Syndicat Mixte  
des 3 Vallées

**Service :** assainissement non collectif  
**Objet :** Rapport de visite – contrôle de fonctionnement  
**Date :** 7 octobre 2020  
**N° dossier :** 1875 (à rappeler dans toute correspondance)

Dossier numéro : 1875

1875

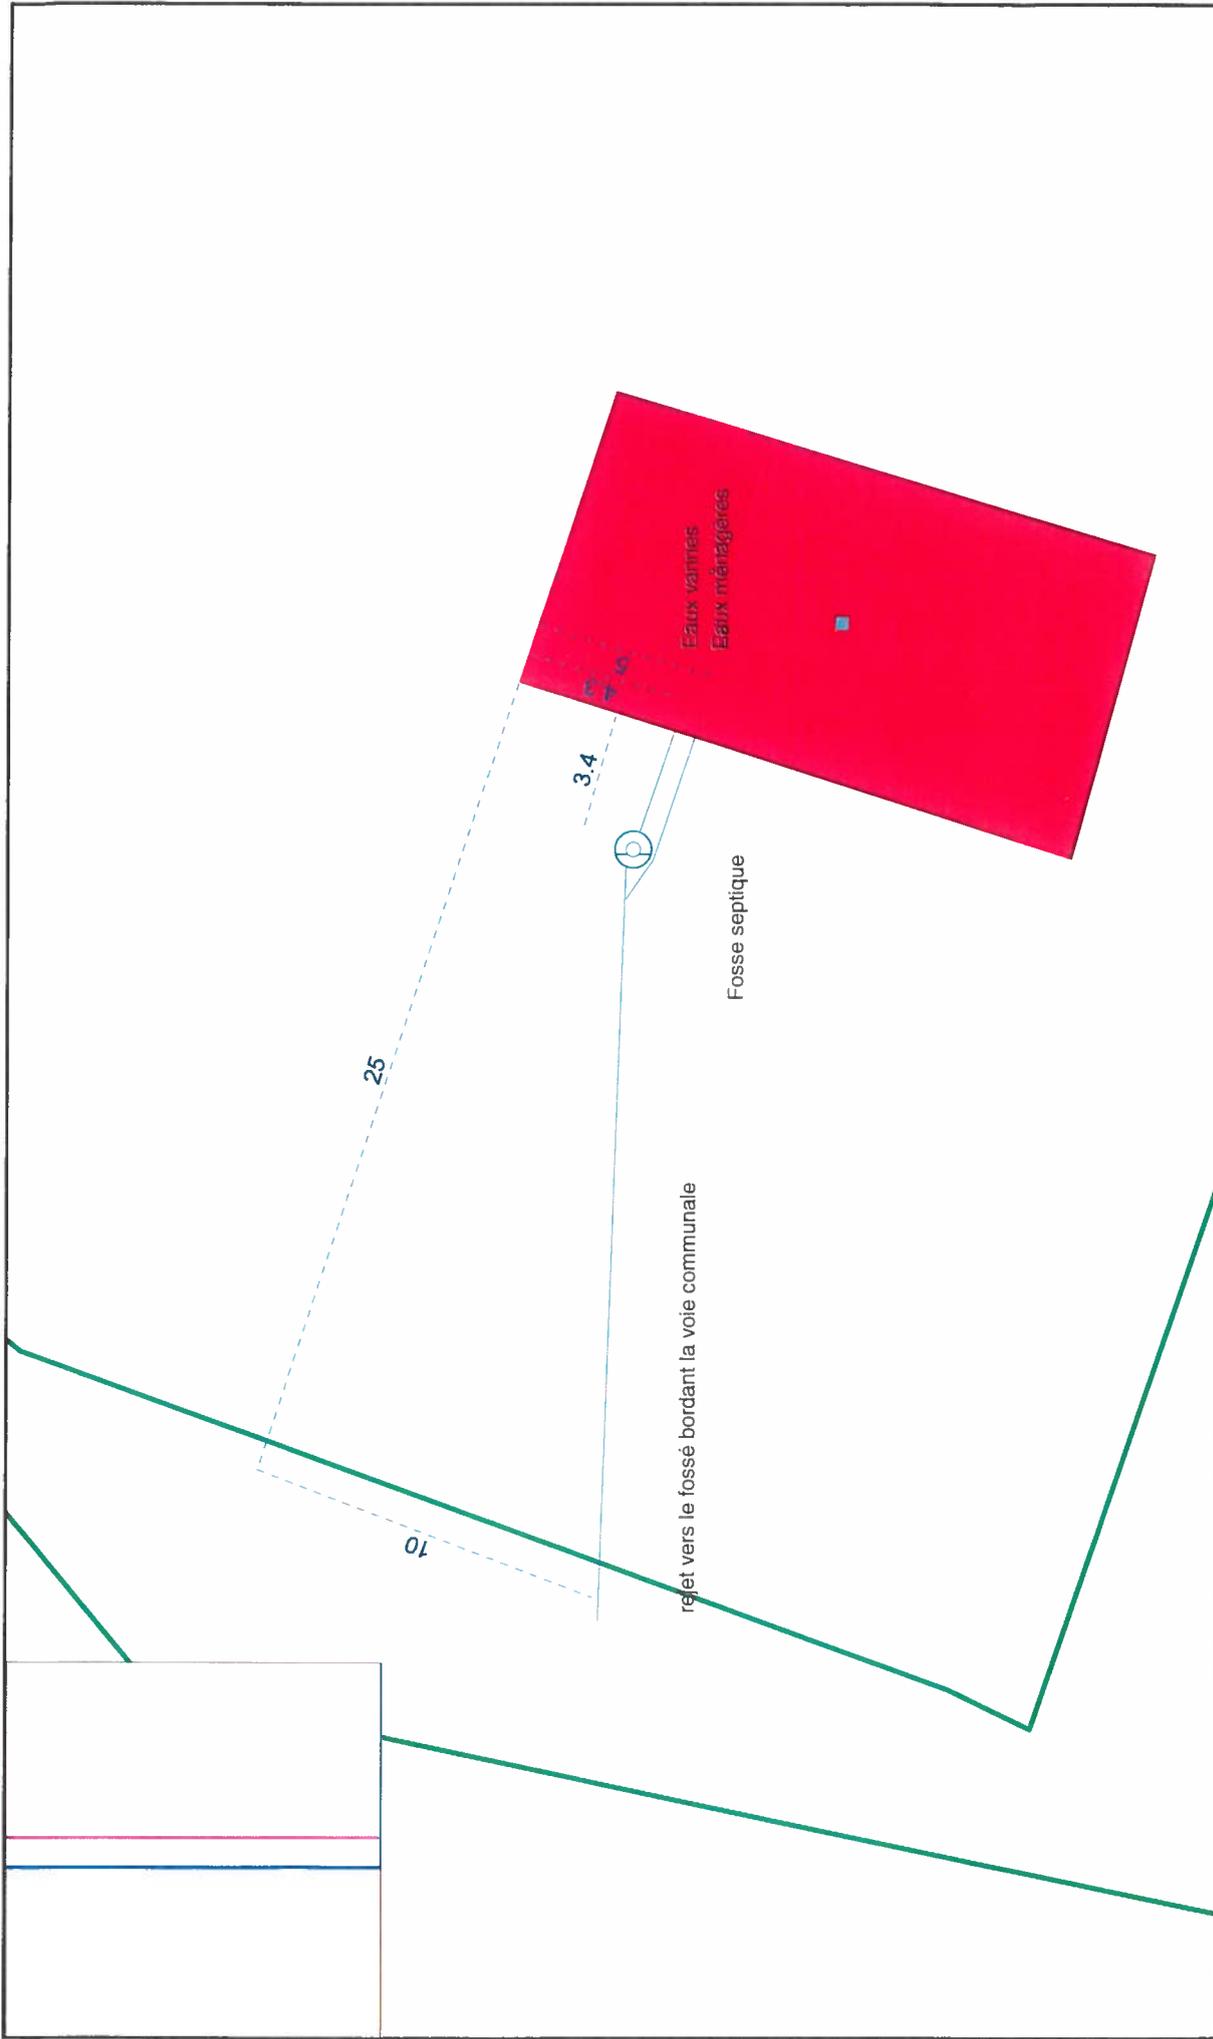
<b>Proposition d'avis du contrôleur</b>	Défavorable
<p>Commentaires : Installation non conforme car incomplète, avec contact possible avec des eaux usées non traitées. La mise en conformité consistera à la réfection totale de la filière après vidange et dépose de la fosse septique existante.</p> <p>Procédure de remise aux normes :</p> <ul style="list-style-type: none"><li>- Mise en oeuvre préalable d'une étude d'aptitude des sols à l'assainissement non collectif réalisée par un bureau d'étude (articles 11 et 12 de l'arrêté du 7 septembre 2009 fixant les prescriptions techniques applicables aux installations d'assainissement non collectif recevant une charge brute de pollution organique inférieure ou égale à 1,2 kg/j de DBO5).</li><li>- L'intégralité de la filière d'assainissement non collectif devra être créée, après vidange puis dépose ou remblaiement des ouvrages existants.</li><li>- Les ouvrages susceptibles d'être mis en place sont listés sur le site <a href="http://www.assainissement-non-collectif.developpement-durable.gouv.fr/agrement-des-dispositifs-de-traitement-r92.html">http://www.assainissement-non-collectif.developpement-durable.gouv.fr/agrement-des-dispositifs-de-traitement-r92.html</a> ou disponibles au Syndicat.</li></ul>

<b>Fonctionnement et impact du dispositif</b>	
<b>Zone à enjeux sanitaires</b> : Non	<b>Zone à enjeux environnementaux</b> : Non
<b>Installation</b> : Présente	
<b>Défaut de structure</b> : Défaut de sécurité sanitaire Danger pour la santé des personnes (article 4 cas a) * Travaux obligatoires sous 4 ans * Travaux dans un délai de 1 an si vente Contact possible avec des eaux usées non traitées.	
<b>Dysfonctionnement</b> : Installation incomplète Article 4 cas c) : Travaux dans un délai de 1 an si vente	
<b>Entretien / Usure</b> : Aucun défaut	
<b>Conclusion</b> : Non conforme

<b>Avis du responsable du service de contrôle</b>	Défavorable
<p>Commentaires : La remise aux normes de l'installation d'assainissement aurait dû survenir dans un délai de 4 ans suivant l'émission de l'avis défavorable du 13/09/2011 (article L1331-1-1 du Code de la Santé Publique).          A l'issue de la vente de l'immeuble, l'acquéreur devra faire procéder aux travaux de mise en conformité dans un délai d'un an à compter de l'acte de vente ; les travaux en question sont décrits dans les commentaires contrôleur du rapport de visite.</p> <p>Les travaux ne pourront connaître un début d'exécution qu'après validation par le Syndicat du projet d'assainissement qui lui a été soumis. Par ailleurs, vous devrez régulièrement informer le Syndicat de l'état d'avancement des travaux : les agents devront être en mesure de vérifier la conformité de l'unité d'assainissement avant son remblaiement définitif.</p> <p>Vous déversez tout ou partie de vos eaux usées non épurées dans le domaine public. L'administration est donc en droit de réclamer, à tout moment, la cessation immédiate de cette situation.</p> <p>Vous voudrez bien procéder, préalablement à la vente, à la vidange de votre ouvrage de prétraitement (). Pour ce faire, vous ferez appel à une entreprise agréée par le Préfet qui vous remettra le document réglementaire qui mentionnera le volume et le lieu de traitement des matières vidangées.</p>
